HTTR 原子炉施設
設置許可基準規則への適合性について
第 44 条(燃料体等の取扱施設及び貯蔵施設)

令和 2 年 6 月 12 日

日本原子力研究開発機構 大洗研究所
高温ガス炉研究開発センター
高温工学試験研究炉部

第 44 条：燃料体等の取扱施設及び貯蔵施設

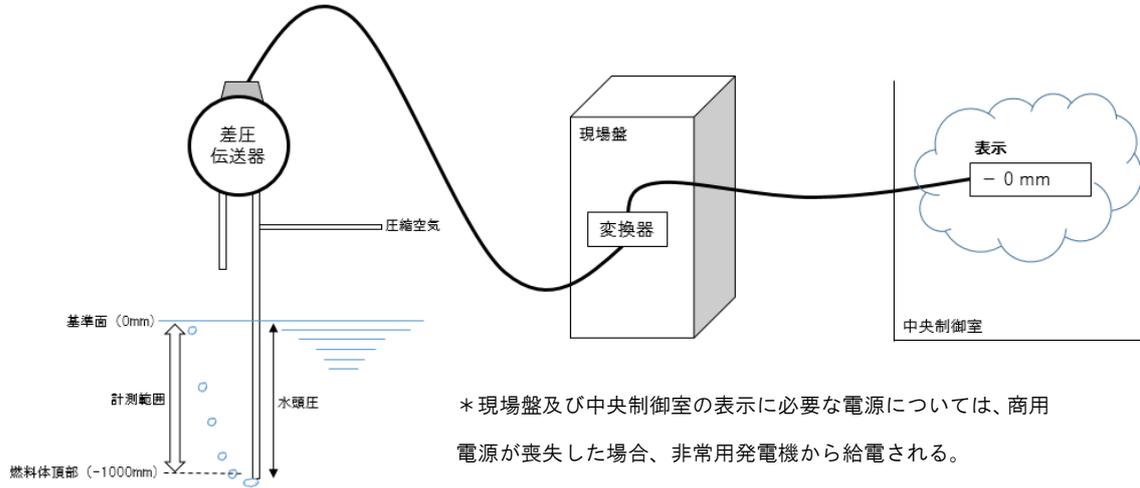
コメント事項

使用済燃料貯蔵プールの水位の計測方法（通常時、BDBA 時それぞれ使用する水位計の種類、動作原理）について説明すること。

【回答】

使用済燃料貯蔵プールの水位の計測方法を以下に示す。

（通常時）

（BDBA 時）
